多核種除去設備（ALPS）の ホット試験開始に向けた対応

平成24年 10月 22日

東京電力株式会社

■ NISA論点整理に対する対応

〈除去性能が維持されること〉の確認〉

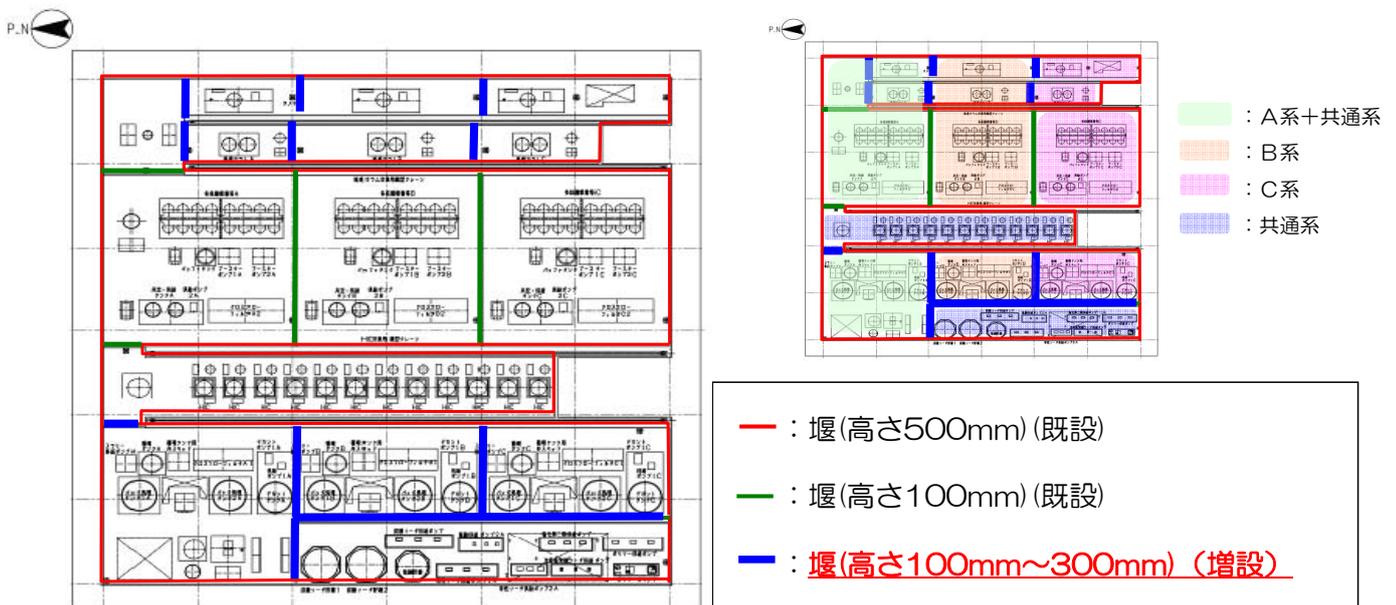
②『所定の性能確認が出来る必要最小限の期間、設備範囲内（A系のみ）の試験とすること』に関する対応

- ✓ 吸着材の交換までの間、除去性能が維持されることを確認する。
- ✓ 確認は、交換周期が最も長い吸着材7の交換周期が121日（処理流量換算で約30,000m³）であることから、1系列あたり約30,000m³を処理する期間にて実施。

以上より、性能確認は1系列あたり約30,000m³を処理する期間にて実施する。（B,C系についても同等の処理流量にて性能を確認する予定）

多核種除去設置エリア 漏えい拡大防止堰の設置箇所

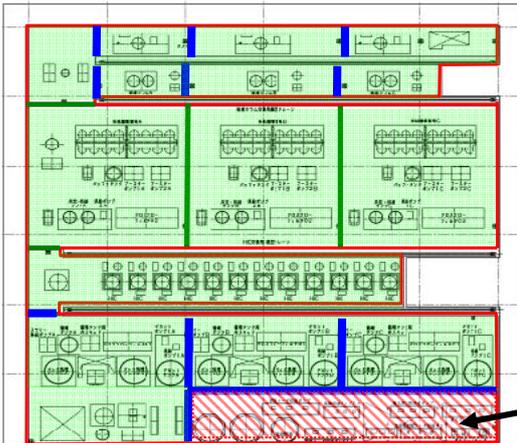
③『A系の漏えいにより他系統へ悪影響を及ぼさないよう、拡大防止堰等を設置すること』に関する対応

- ✓ 既設の堰に加え、多核種除去設置エリア内に漏えい拡大防止堰を増設する。

多核種除去設備設置エリア 雨除けカバー敷設範囲

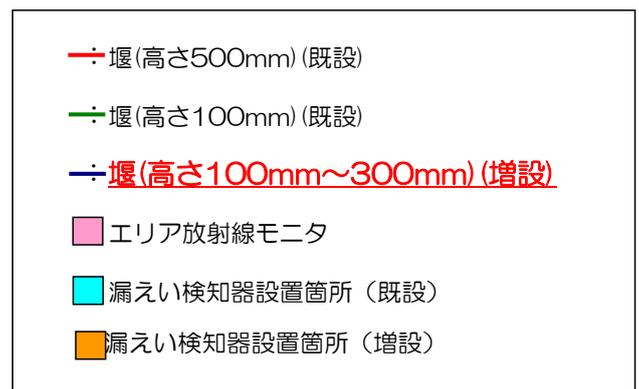
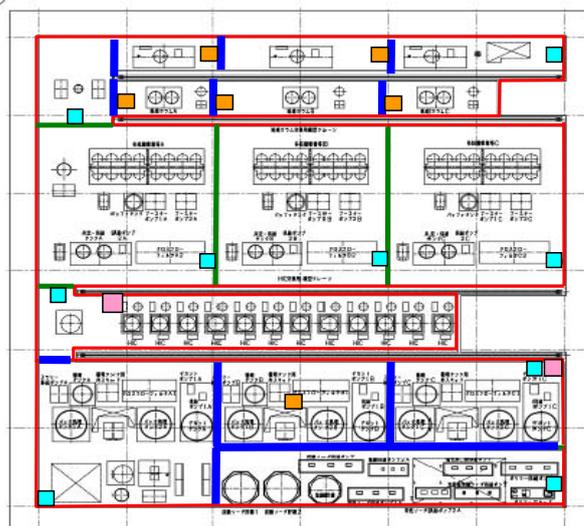
④『降雨等により床面に水溜まりが残っている場合は運転しないこと（漏えい検知ができないため）』に関する対応

- ✓ 放射性物質を内包する機器が設置されているエリア内に雨水が浸入しないよう、下図に示す範囲に雨除けカバーを敷設する。
- ✓ 雨除けカバーを設置することにより、降雨時においても漏えいを検知することが可能であることから、降雨時も運転を継続する。
- ✓ 台風等エリア内に雨水の浸入する可能性がある場合は、設備を停止する。
- ✓ 今後、雨水の浸入を防止する雨除けカバーに代わる上屋（南北約60m、東西約60m、高さ約19m）を設置する。

放射性物質を内包しない機器（薬液供給設備）設置エリア：雨除けカバーは不要

セシウム吸着塔一時保管施設（第二施設）におけるHIC貯蔵概要

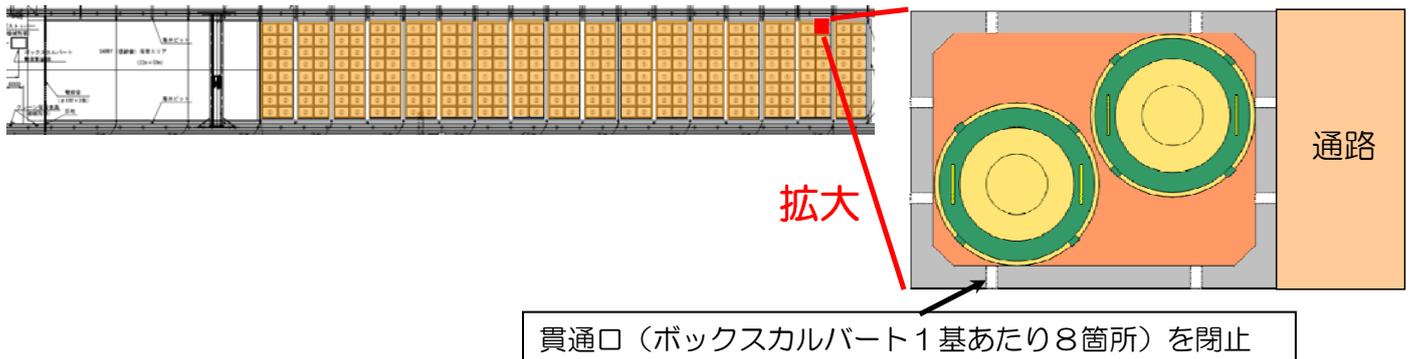
⑤『漏えいを早期検知し、必要な対応ができるよう万全の体制を敷くこと。HICは漏えいするものとして適切に監視すること。』に関する対応

HICは長期間の貯蔵における耐食性、耐放射線性等について健全性を有しており、コンクリート製のボックスカルバート内に静置することで安定的に貯蔵可能であるが、さらに以下の対応を実施する。

- ✓ 万一、HICから漏えいが発生した場合においても、ボックスカルバート外への漏えい拡大を防止するため、底部（水抜き用）貫通口を閉止（下図参照）。
- ✓ ボックスカルバートの上蓋を開け、内部のHICに漏えいがないことを定期的に確認。

※確認対象は、作業員の被ばく低減の観点から、最も高線量となるスラリー（鉄共沈処理）を収容したHICのうち一時保管施設に最初に保管する1基を代表とする。
